22.065 NORDSETER FJELLSTUE OMRÅDEPLANEN FOR NORDSETER – INNSPILL I HØRINGSRUNDE

Det vises til forslag til områdeplan for Nordseter lagt ut på høring i mai 2023 med høringsfrist 12. juli 2023. På vegne av Nordseter Fjellstue/Ersgaard AS har vi følgende innspill til områdeplanen:

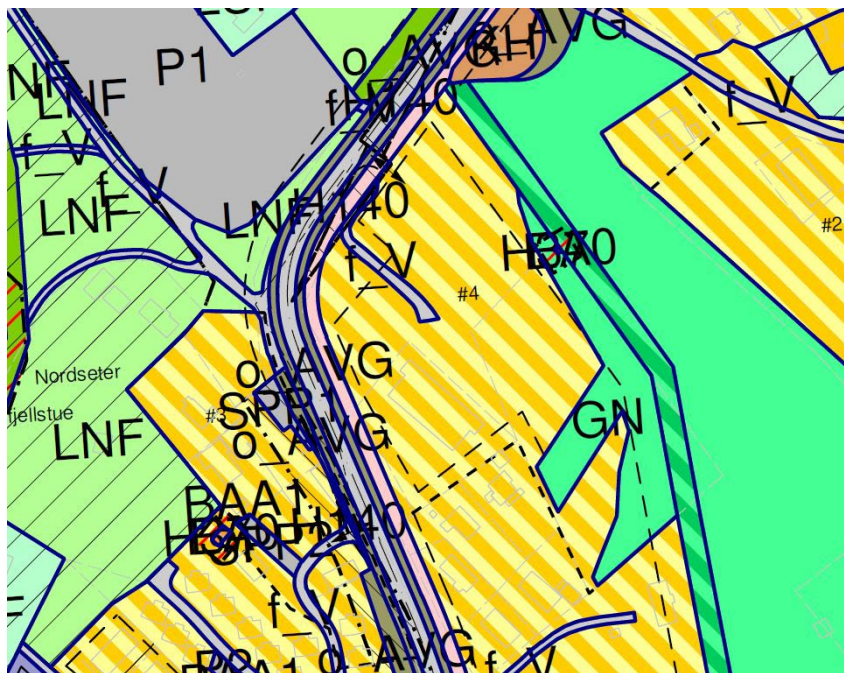
Innspill: For større tiltak bør det kunne gjøres unntak fra saltakskrav for deler av bebyggelsen (som f.eks. garasjer og boder) så lenge den dominerende takformen på eiendommen er saltak.
